HENVENDELSER MODTAGET I HØRINGSPERIODEN

**FORSLAG TIL LOKALPLAN
Forfatterkvarteret,
Trekronergade- og
Kløverbladskvarteret**

Høringssvar
Indkommet via Bliv Hørt nr. 1-138

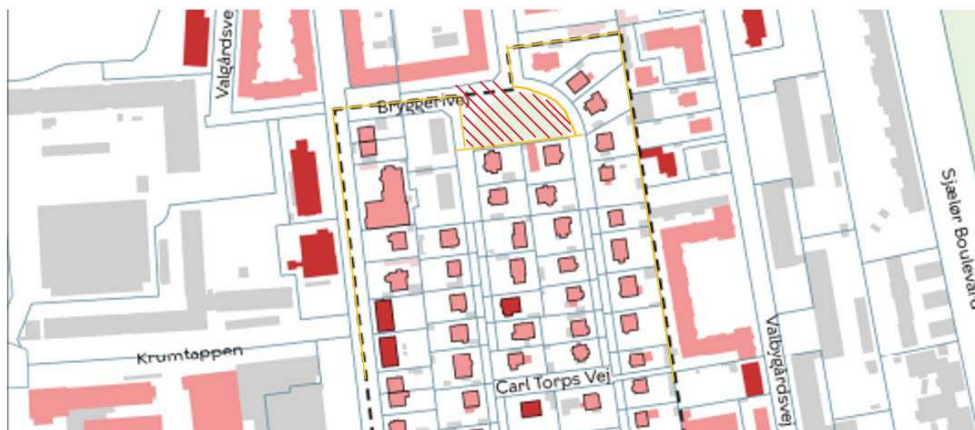
Som jeg læser forslaget til lokalplansændringerne i forfatterkvarteret, ser det ud til at kommunen mener at det grønne område nær Kjeldsgårdsvej, tilhører kommunen som en del af det offentlige rum.

Jeg mener at det tilhører AB Kjeldsbogaard som privat fællesområde og derfor ikke skal inddrages i det offentlige rum, med adgang for alle.

Her er de 2 uddrag fra lokalplanen der omhandler området. Især sidste formulering i afsnittet på side 15, markeret med gul, ser jeg som problematisk.

Jeg foreslår at området bliver fjernet fra lokalplanen som vist på nedenstående billede.

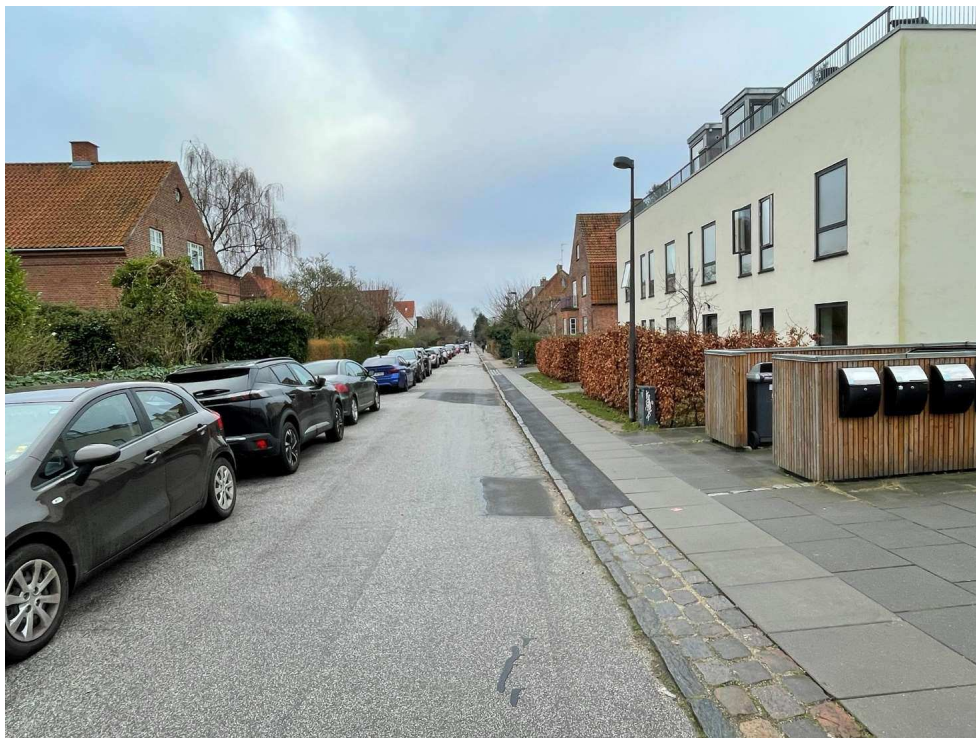
§ 8, stk. 3.: Det forekommer som en meget overdreven regulering at udpege enkelte træer på de enkelte matrikler som bevaringsværdige. Og jeg frygter et helt unødvendigt bureaukrati, når der skal søges om dispensation til at "regulere" et bevaringsværdigt træ. Jeg foreslår, at udpegningen af bevaringsværdige træer indskrænkes til at gælde for byrummene A og B. Subsidiært foreslår jeg, at der i stedet anvendes et "fredskovsprincip", dvs. at et bevaringsværdigt træ, der fældes, skal er-stattes med en nyplantning.

§ 8, stk. 6.: Det bestemmes bl.a., at der kun må "hegnes med hæk/levende mod byrum og nabo". Det forekommer urimeligt, at naboer ikke med hinanden frit kan aftale, hvilket hegn man vil have imellem sig, fx et raftehegn, og hvor højt et sådant hegn må være.

Bestemmelsen "og nabo" fore-slås derfor fjernet de steder, hvor den optræder. Subsidiært foreslås, at man gerne må hegne med stakit i træ (fx raftehegn). Begrænsningen på hækkes højde - 1,5 m - foreslås under alle omstæn-digheder fjernet.

Bilag 1: Eksempel på tilbygning

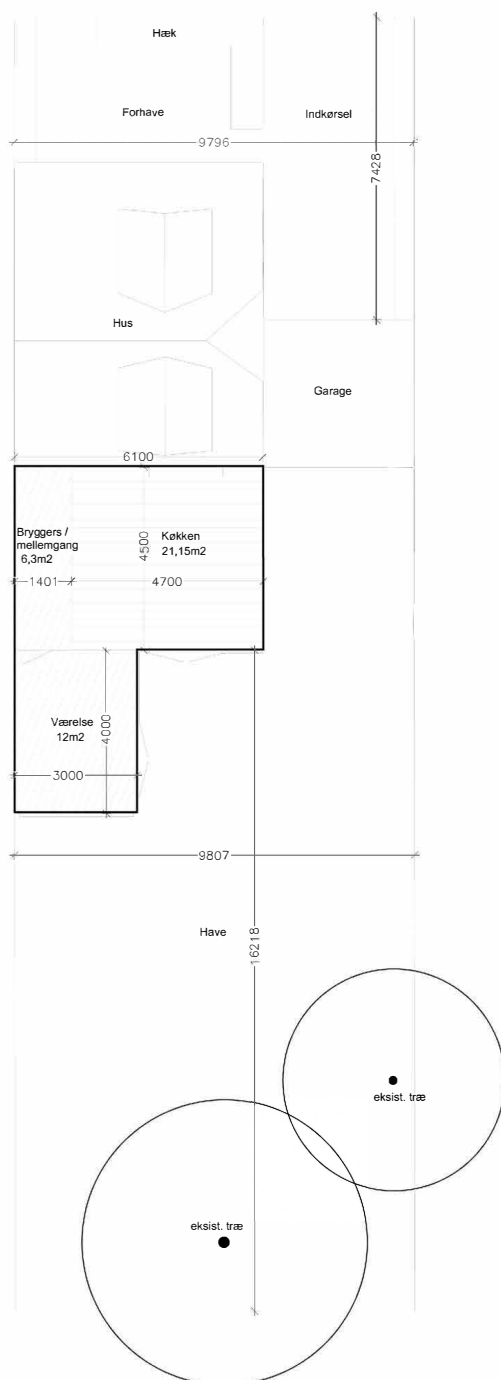
— Oplæg til tilbygning
Samlet, 39,5 m²

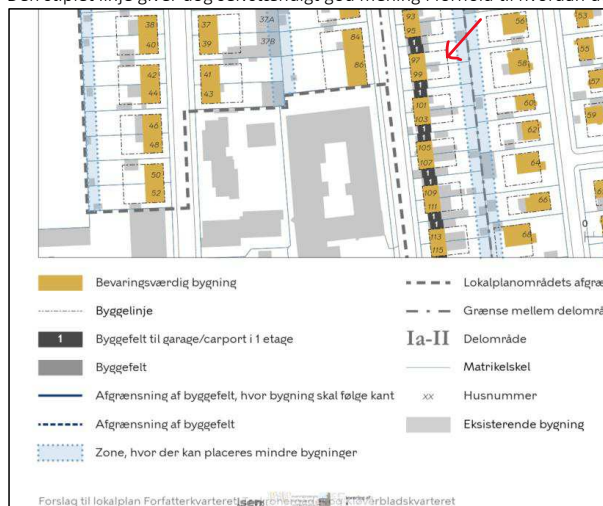
På Tegning 3b (indsat nedenfor) vises en stiplede linje som angiver en dybde som er større en 6 meter og det virker ikke som om den er sammenstemt med Stk.6, 1b-h.

Den stiplede linje giver dog selvstændigt god mening i forhold til hvordan dobbelthusenes haver i dag er bebygget.

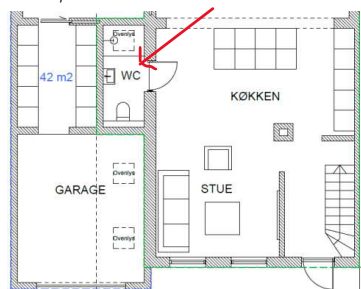
Vi har et konkret ønske om mulighed for at bygge en tilbygning i haven i hele bygningens bredde og med en dybde på 4m. Vi vurderer at det kan gøres med respekt for områdets egenart, og vi håber derfor at forvaltningen vil fastholde §6 stk. 6, 1b-h

Vores spørgsmål går på om det er §6 stk. 5; §6 stk. 6, 1b-h eller Tegning 3b som bliver gældende?

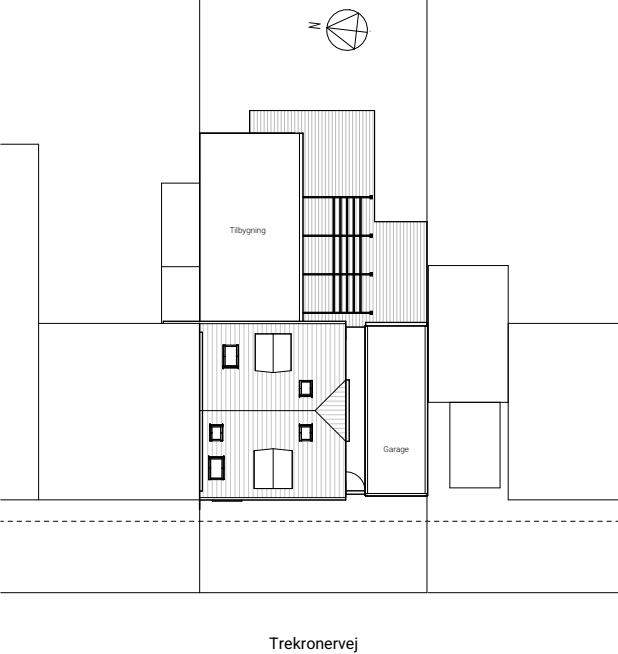
Bebyggelsen i område 1b er meget tæt og det foreslås derfor at der gives mulighed for at hække mellem de enkelte grunde kan være 1,8 m. Dette vil skabe mindre indkig, men stadig bevare områdets grønne karakter. Der foreslås følgende formulering:

"Der må kun hegnes med hæk/levende hegn mod byrum og nabo. Hækken/det levende hegn må være suppleret med et trådhegn med en højde på maksimalt 1,2 m. Hække må højst være 1,8 m høje målt i forhold til det omgivende terræn."

Forslag 2

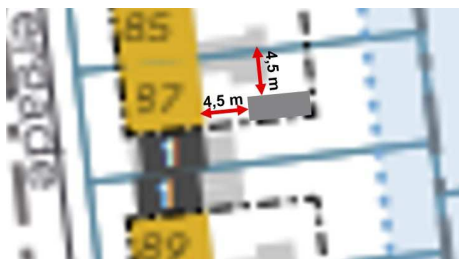
Tilbygninger til dobbelthuse skal placeres i skel til den anden halvdel af dobbelthuset og må kun opføres inden for de viste byggefeltet på tegning 3a, 3b og 3c. Tilbygningen placeres i skel og langs husets facade med en dybde på højst 4,5 m målt vinkelret på hhv. skel og facade.

Forslag 2 medfører en de facto indskrænkning af byggefeltet til primær bebyggelse, jf. skitse nedenfor (det grå felt må ikke bebygges).
